# SOLAIREPARC9134227

**Objet : Courrier de réponse à l'avis de Madame la paysagiste-conseil de l'Etat du  
13 juin 2023  
PC n°083 025 21 A0014 – parc solaire de Brue-Auriac (Bois de Fave)**

PHOTO 3 : Depuis le hameau de Saint-Estève (distance au projet retenu : 650 m au Nord-Ouest)

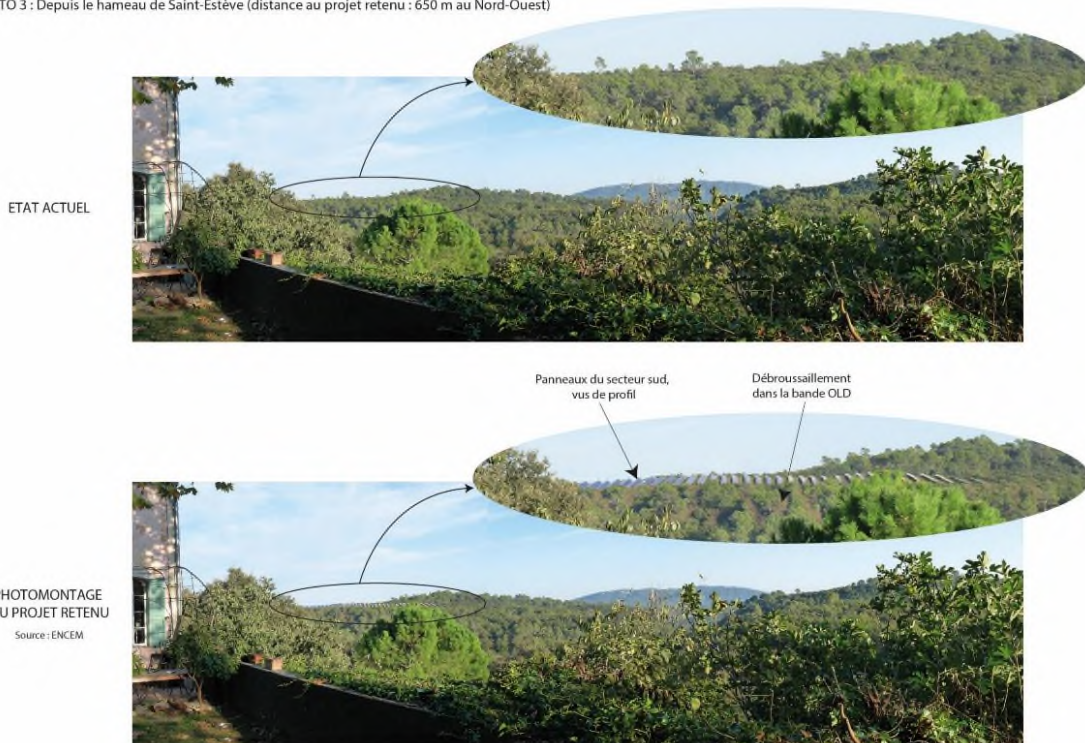
« Le projet se situe dans un relief accidenté : il est fortement souhaitable de modéliser le projet en 3D, sur fond lidar par exemple, insérable sur photo 3D google earth ou similaire et exporter plusieurs simulations. Au regard des enjeux à venir, ce procédé serait à généraliser pour communiquer et évaluer les insertions paysagères ».

Dans l'étude paysagère, tous les points sensibles ont été traités et des photomontages du projet en insertion ont été proposés depuis les quelques points de vues.

Pour rappel les insertions réalisées démontrent une faible perceptibilité du projet à l'œil nu. De notre point de vue, en l'espèce, des vues 3D n'apporteraient pas de modifications de la perception du projet.

En revanche, nous pouvons envisager, pour les projets dont la problématique s'y prête, de proposer des vues en 3D de la future installation à intégrer aux études paysagères. Cependant, il est à noter que le Lidar n'apporte pas de précisions suffisantes, notamment en milieu boisé, pour permettre une restitution de la future construction en 3D.
